改善箇所説明図

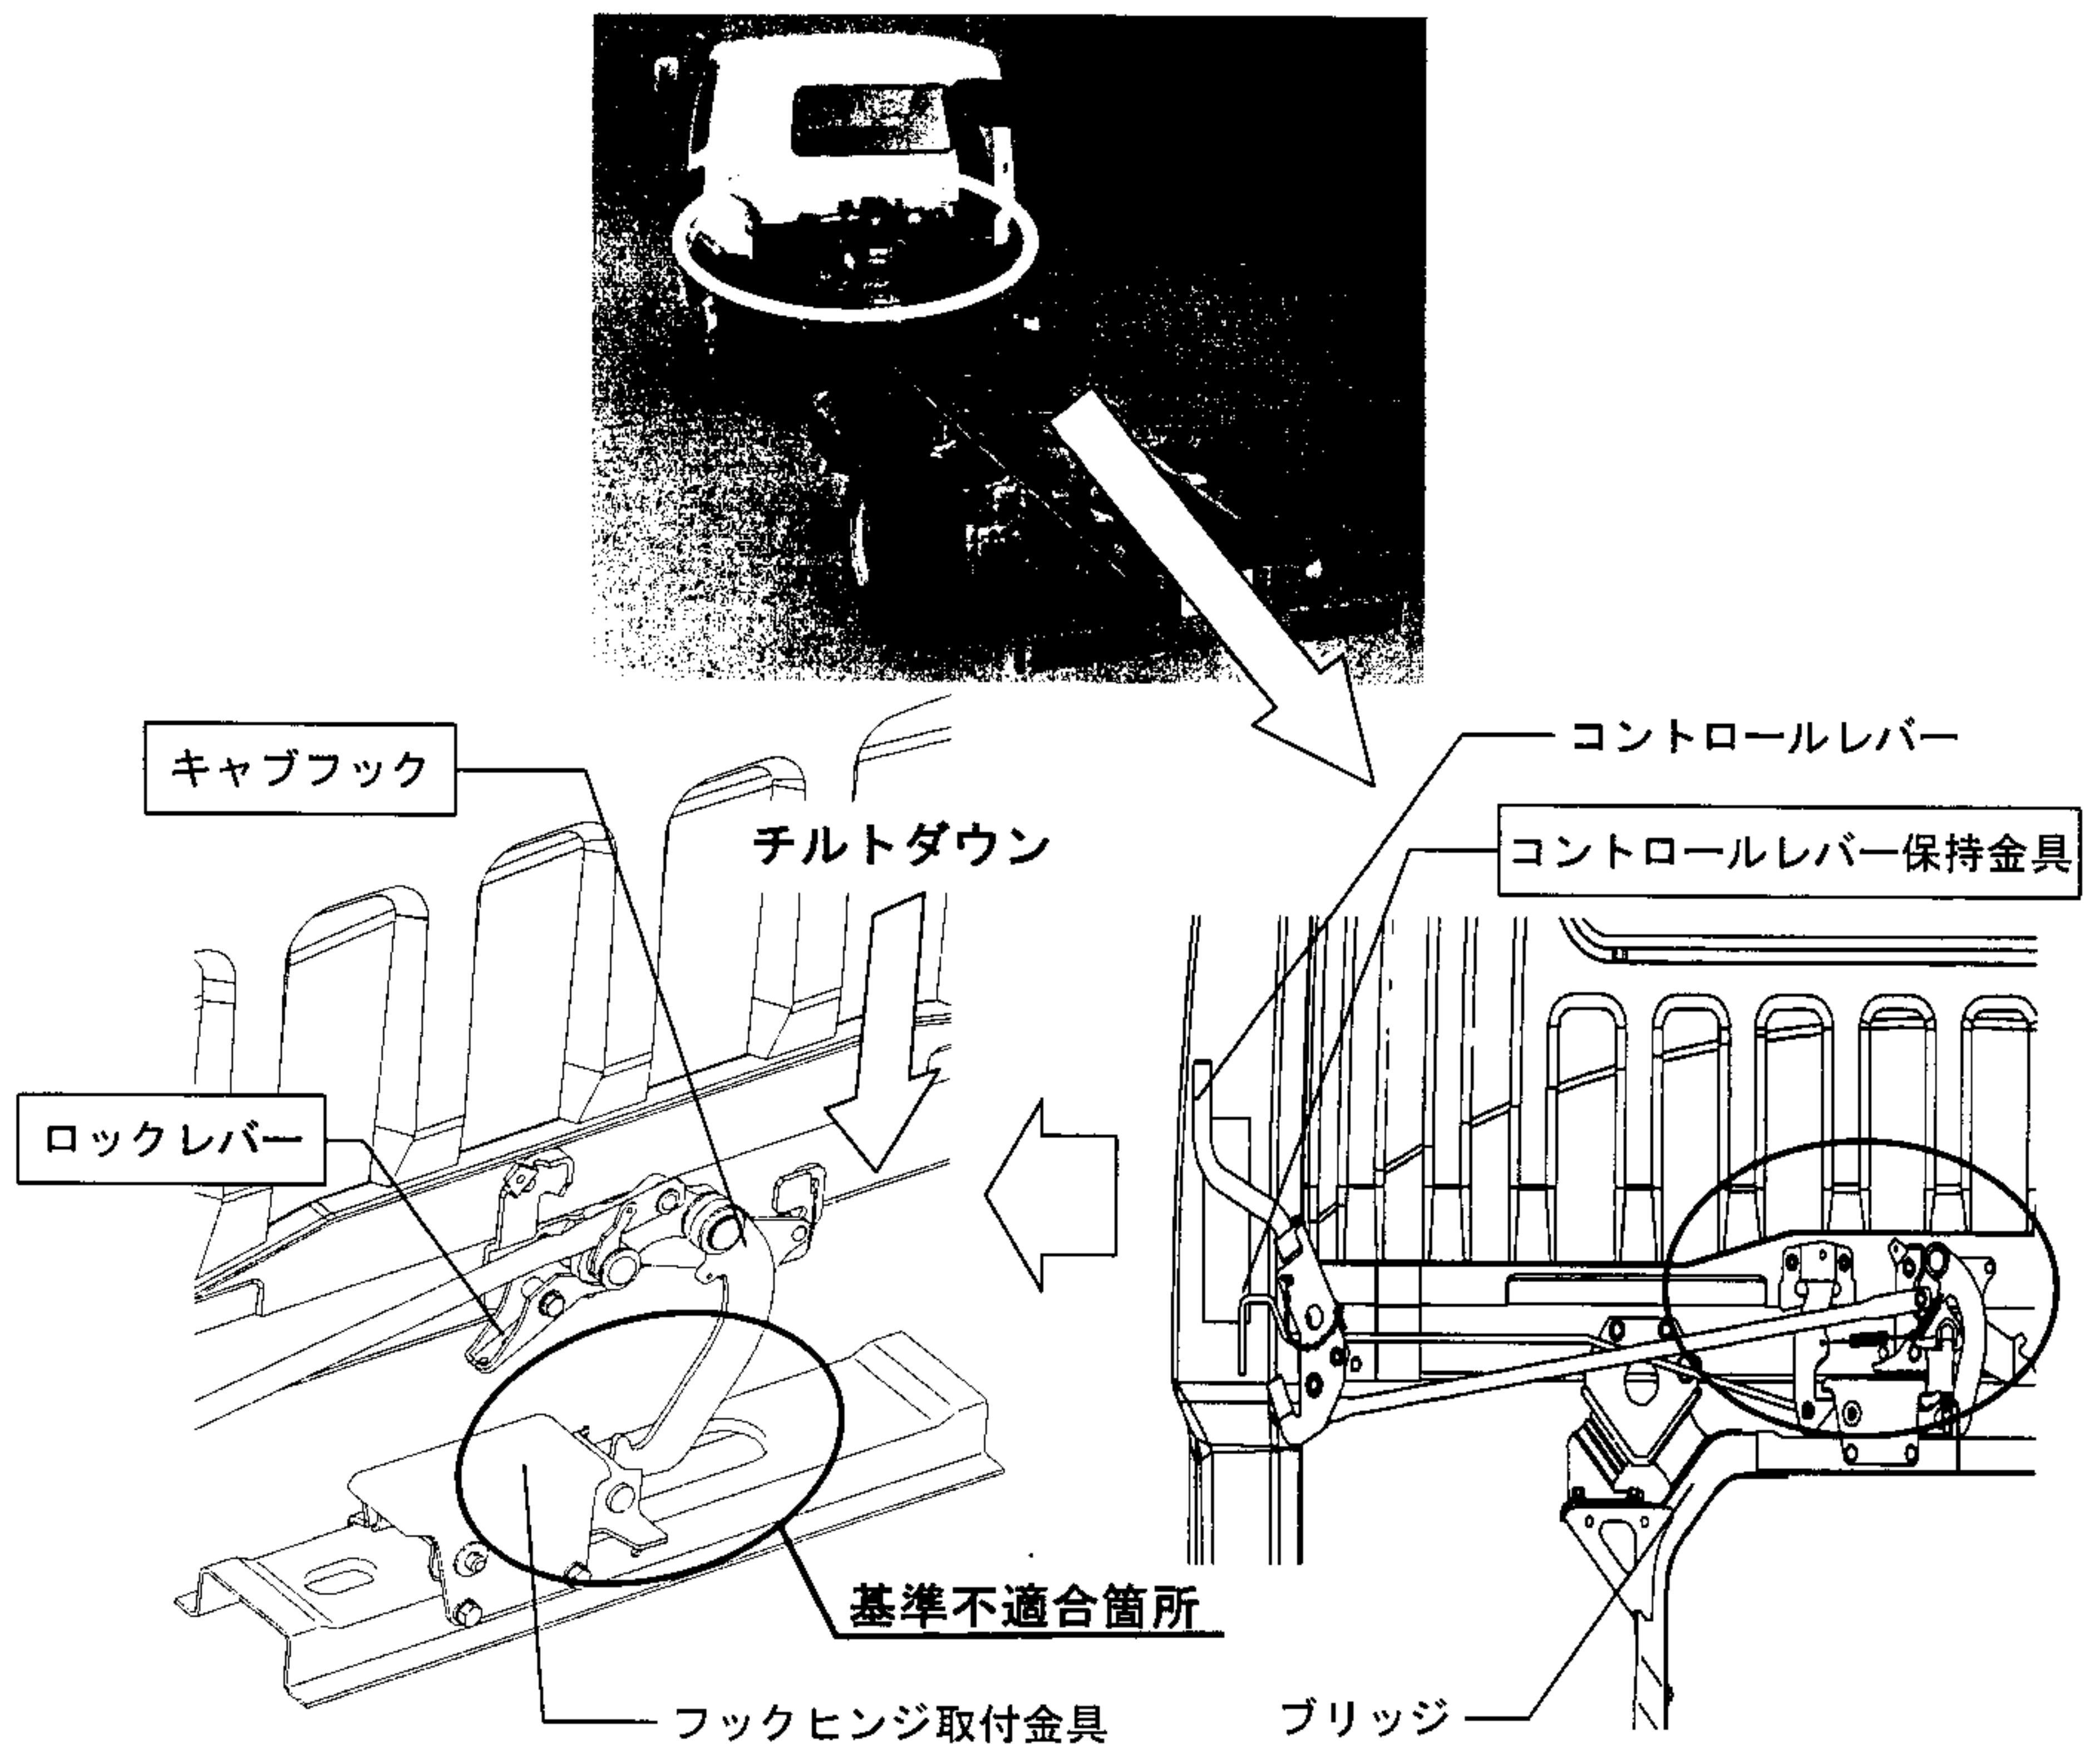
中型トラックの手動式キャブチルトにおいて、キャブフックと周辺部品の隙間が不適切なため、キャブを降ろした際にキャブフックが周辺部品と干渉し、キャブフック取付部が損傷するものがある。そのため、そのままの状態で行くとキャブが正しくロックされず、最悪の場合、走行中にキャブがチルトするおそれがある。

全車両、キャブフック式、ロックレバー、コントロールレバー保持金具を対策品に交換する。
 なお、対策品の全数供給に時間を要するため、当面の暫定処置として当該フックを点検し、損傷のあるものは対策品と交換する。損傷の無い車両は後日対策品と交換する。

注：□ は交換部品を示す。
